監 査 委 員 公 表

那監公表第 8 号
平成 27 年 1 月 15 日

平成 26 年度定期監査（工事監査）の結果について（公表）

平成 26 年度定期監査（工事監査）結果報告書

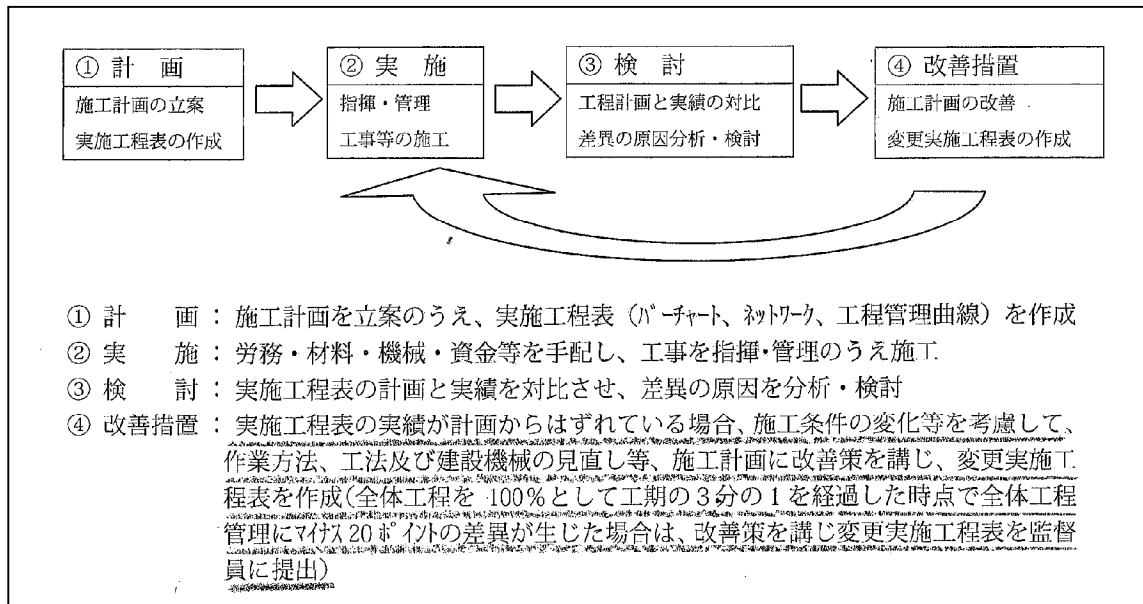
しかし、作業員不足のため予定工期完成が難しい状況下にある。計画出来高 30.57%に対して、実施出来高 28.16%と 2.41%の遅れがある。

また、当初予定の工期（平成 26 年 12 月 26 日）から平成 27 年 3 月 31 日に変更されている。よって、現在計画出来高数値は、30.57%と少ない。

竣工日（期日）からの逆から工程表を作成させ、作業員労務工程（作業員確保）作成など対策が必要と思われる。何%遅れた時に「理由書」又は「変更工程表」を提出させるか明確にされることが望まれる。（要望事項）
